BRANDTEKNISK NOTAT

ALDERSRO PLEJECENTER: NR 4 (CENTERDEL) OG NR 8 (DEMENSASFENIT)

Projekt navn **Svendborg kommune – Udredning brandforhold ved 2 plejehjem**
Projekt nr. **1100049740 – RDK2021N01473**
Modtager **Svendborg kommune**
Dokumenttype **Notat**
Dato **2023-08-14**
Version **01**
Udarbejdet af **CAM, JDH**
Kontrolleret af **AXJ**
Godkendt af **THOMJ**
Bilag

Figur 3 – Demensafsnit – 1. sal

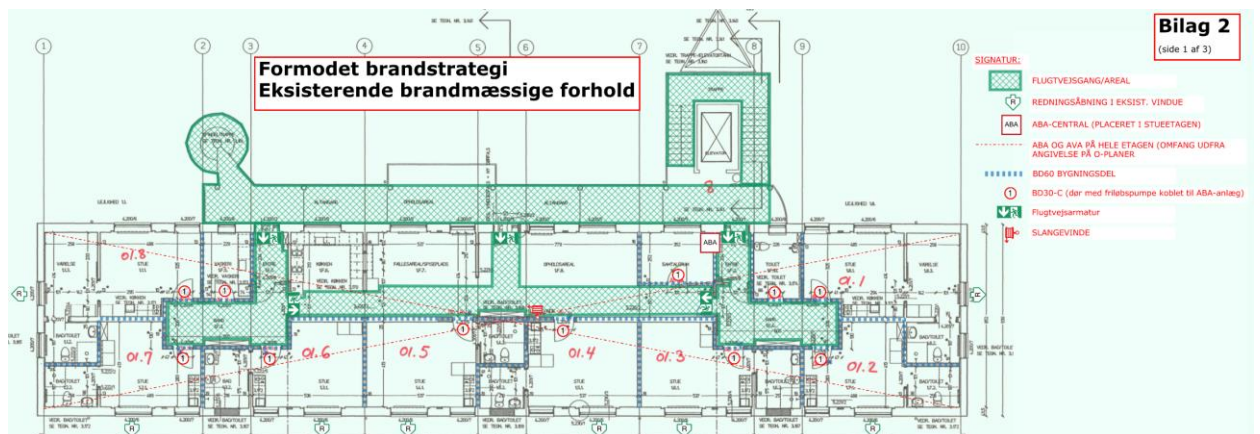
Nedenfor på Figur 3 ses nuværende brandplan for demensafsnit 1. sal, kælder samt tagetage, hvor brandceller mv. er angivet ud fra klassifikationen på døren til rummet – skitserne er vedlagt som bilag 2.

Soverumsafsnittenes samlede etageareal i bygning 8 udgør mere end 1.000 m² og i mere end 1 etage, der vil dermed jf. krav i BR82, være krav om automatisk sprinkleranlæg i bygningen.

I forbindelse med myndighedsbehandlingen i 1992, er udeladelsen af sprinkling ikke drøftet, og der er ikke søgt eller givet dispensation fra kravet i BR82.
